Oggetto: ID\_VIP 8055 progetto impianto agrivoltaico, integrato con la coltivazione di foraggio della potenza complessiva di 40,0752 MW sito nel Comune di Cerignola (FG), località "Tavoletta" nonché delle opere connesse e delle infrastrutture indispensabili alla costruzione e all'esercizio dell'impianto. Controdeduzioni al parere tecnico-istruttorio negativo della Soprintendenza Speciale per il PNRR MIC|MIC SS-PNRR|29/12/2023|0029488-P del 29/12/23

Le proprie controdeduzioni al parere in oggetto, al fine di chiarire e provare la compatibilità delle opere a progetto con le misure di tutela e salvaguardia dell'ambiente e del paesaggio.

Figura 1: Particolare fascia di mitigazione e specie vegetali autoctone previste

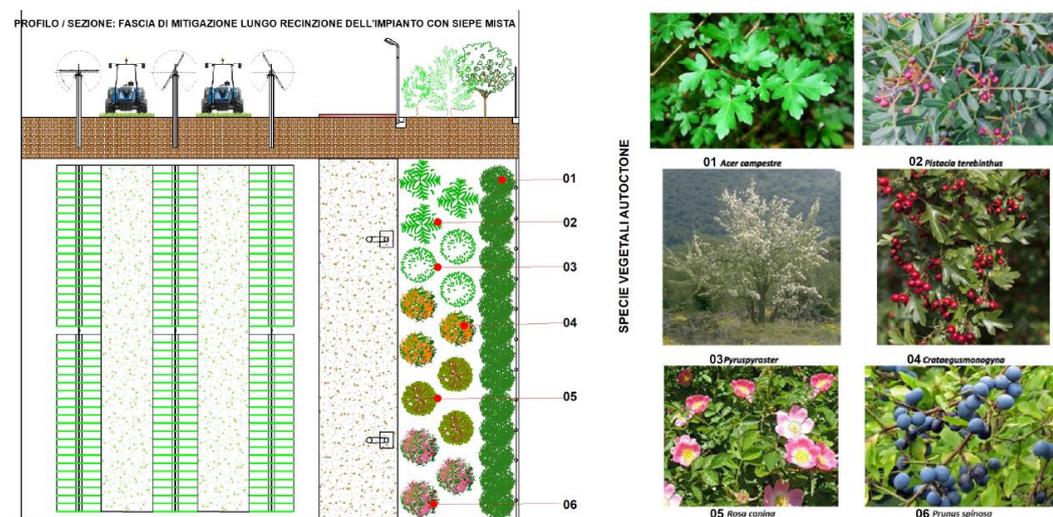
- 5) "Le opere di mitigazione a verde previste lungo il perimetro dell'impianto, ovvero la realizzazione di una quinta arborea arbustiva lungo tutto il lato esterno della recinzione, paradossalmente rendono più evidente il vasto recinto e costituiscono una barriera visiva che compromette le visuali percepibili dalla Strada panoramica SP91, dai punti panoramici in corrispondenza del Santuario di Madonna di Ripalta nonché dai beni culturali posti nelle immediate vicinanze dell'impianto come la Masseria Tavoletta, adiacente al campo agrivoltaico e la Posta S. Maria a 0,4 Km circa a sud dell'impianto. Il nuovo paesaggio che verrebbe a delinearsi, risulterebbe completamente diverso da quello attuale e

Peraltro, l’opera di mitigazione proposta intende schermare la presenza dell’impianto dai punti visuali prossimi all’impianto. Le barriere di mitigazione verdi sono comunemente proposte e/o prescritte per impianti simili a quello in oggetto, proprio al fine di mitigare l’impatto visivo. Il sesto di impianto e le essenze proposte per la costituzione di questa barriera sono state pensate specificatamente per adattarsi al contesto ambientale-paesaggistico in cui si inserisce l’impianto, con l’intento di fornire anche un elemento di supporto alla comunità ecosistemica locale. Si riporta sotto una planimetria con il dettaglio della fascia di mitigazione a progetto e del dettaglio delle specie vegetali autoctone previste.

La società scrivente si rende comunque fin da ora disponibile a variare la tipologia di barriera verde di mitigazione, qualora la Soprintendenza o gli altri Enti coinvolti nell’iter autorizzativo ritenessero più efficace una diversa forma implementativa.

Figura 4: Ubicazione area UT1 (in rosso) e area di dispersione (in arancione) in relazione all'impianto a progetto

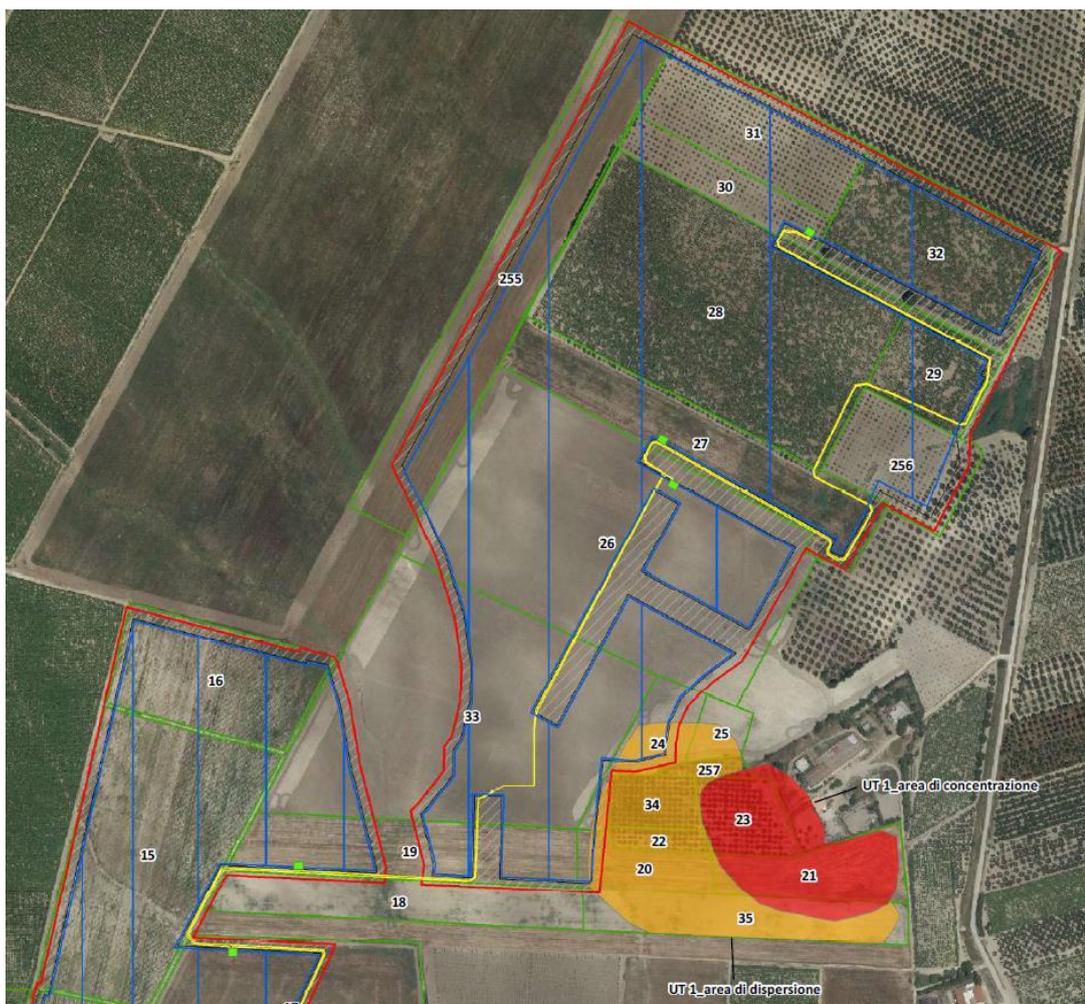
Il lotto 3 dell’impianto FV in loc. Mass. Tavoletta Rizzi è contiguo all’area di concentrazione UT1, individuata durante le attività di archeologia preventiva condotte per questo impianto, riferibile ad una grande villa di età romana e tardo antica e presenta una interferenza diretta con l’area di dispersione dei materiali archeologici. Il lotto 1 del medesimo impianto presenta in loc. Mass. S. Maria Vallecannella una interferenza diretta con l’area di dispersione di materiali ceramici di età pre-protostorica individuata come Sporadico 1 nell’ambito delle attività di archeologia preventiva condotte per questo impianto.

In riferimento all'area individuata dalla ricognizione di materiale archeologico sul campo e denominata "UT1", l'archeologo incaricato ha riconosciuto una zona di concentrazione di materiale, prevalentemente laterizio, in corrispondenza della zona più rilevata, immediatamente ad O della masseria moderna Masseria Tavoletta Rizzi, e una vasta area di dispersione di reperti, di circa 34.199 m<sup>2</sup>, riconoscibile lungo il pendio della collina sul versante settentrionale, occidentale e meridionale.

Nessuna delle opere in progetto interferisce direttamente con l'area dell'UT 1, mentre vi è una parziale sovrapposizione della porzione sud orientale del lotto 3 con la sola area di dispersione di reperti relativa all'UT 1.

Come evidente dall'estratto sotto riportato, l'interferenza dell'impianto con tale area di dispersione è molto limitata, e interessa per lo più l'area perimetrale destinata a viabilità di servizio e alla recinzione.

Figura 6: Intereferenze del cavidotto interrato (in azzurro) con beni storico-culturali (in blu). In rosso la località Peschiera Specchio.

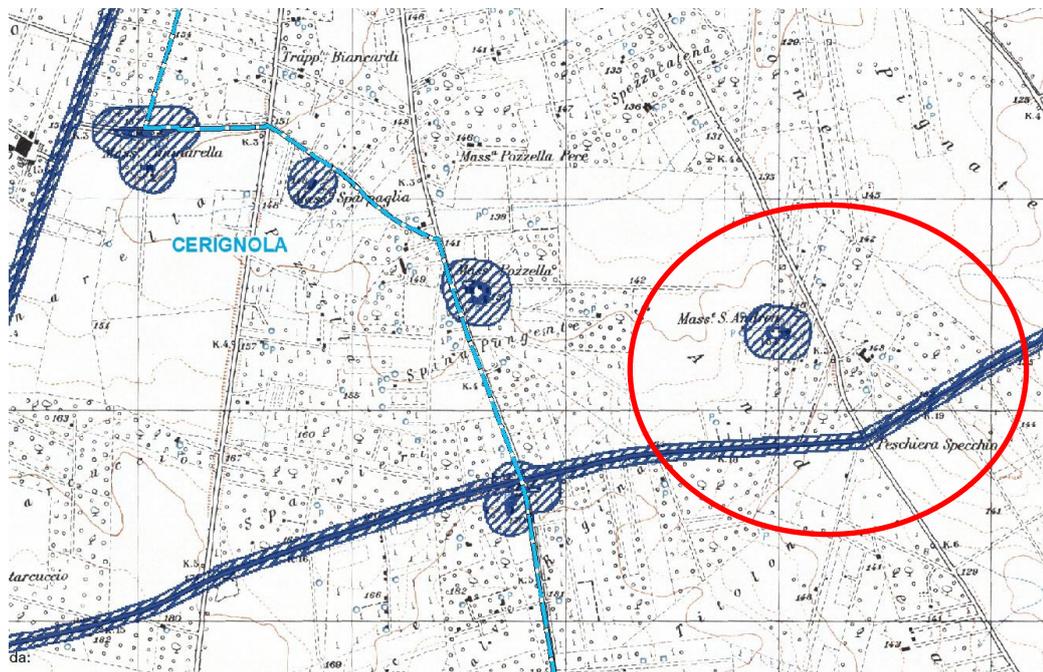
Il lungo cavidotto di connessione verso la SE, oltre alla citata interferenza longitudinale con la rete tratturale, in particolare nel suo tratto medio-finale, presenta in loc. Peschiera Specchio, Spina Pungente e Mass. Sparpaglia quattro interferenze con viabilità romana nota in letteratura da foto interpretazione.”

Infine, rispetto all'osservazione della Soprintendenza circa le interferenze con viabilità romana nota in letteratura, si rappresenta che anche in questo caso l'osservazione fa riferimento **alla soluzione progettuale non aggiornata per la parte relativa alla connessione alla RTN.**

Come appare evidente dalla planimetria sotto riportata, che mostra il tracciato del cavidotto nella versione revisionata del progetto, **non vi è alcuna interferenza con viabilità romana in località Peschiera Specchio**, mentre permangono interferenze in località Spina Pungente e Mass. Sparpaglia, dove il cavidotto verrà interrato lungo strada esistente.
